Změnový list (ZL)

ZL č./verze:	06
Datum zaevidování ZL:	15.11.2022
Datum předložení ZL:	09.12.2022

Ev. č. veřejné zakázky	Z2021-023993
Stavba:	Lukovany – kanalizace a ČOV
Objekt:	PS-02.1 Technologie ČOV
Název změny:	Změna odtoku z aktivační nádrže

ZL06 - Příloha č. 1 – Schéma změny

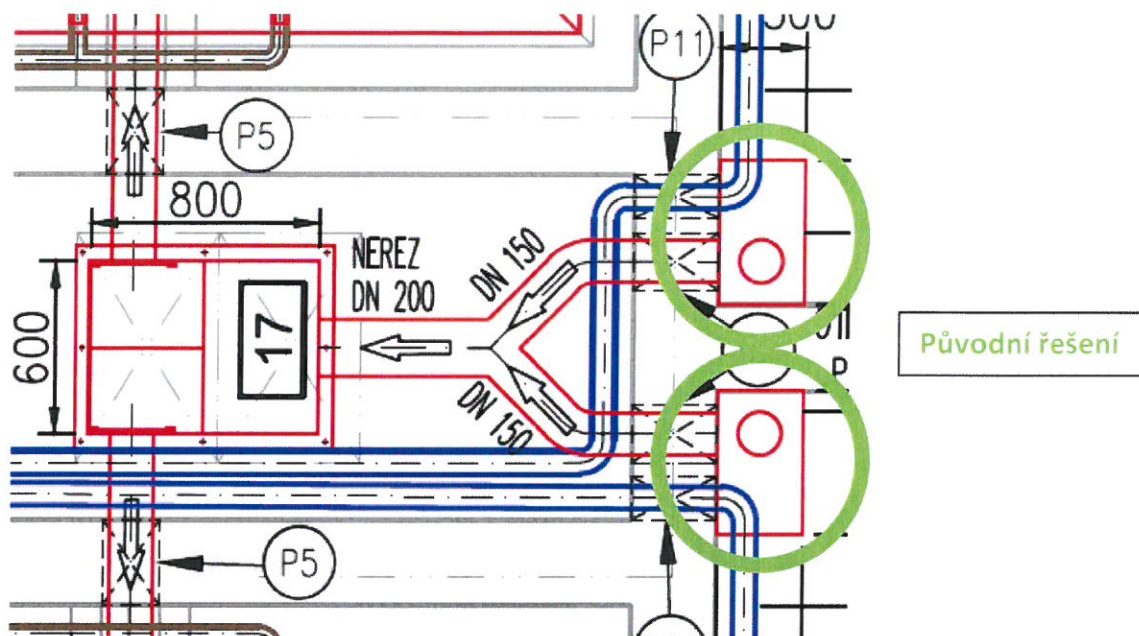
Rozdělovací objekt mezi dosazovacími nádržemi pro křížové zapojení DN s nátokovým systémem a hradítka pro DN150 na odtoku, nerez DIN 1.4301. - „2x otevřený široký přeliv v AN k dostatečnému odplynění směsi, kalhotový nátok do RO, kdy obě přítokové potrubí DN 150 se spojí do jednoho potrubí DN 200“.

Navržené řešení je použití odplyňovacího nátokového kusu/ů s odjímatelnou nastavitelnou nornou stěnou zabraňující vniku pěny do dosazovací nádrže. Dále provedení zůstává beze změn.

Technický dozor investora souhlasí s novým řešením.

Navržené řešení je jednou z možných standardních variant, u této je výhodou odnímatelná a nastavitelná norná stěna, což usnadňuje provozování zařízení. S výše popsanou změnou proto projektant souhlasí a doporučuje ji k realizaci.
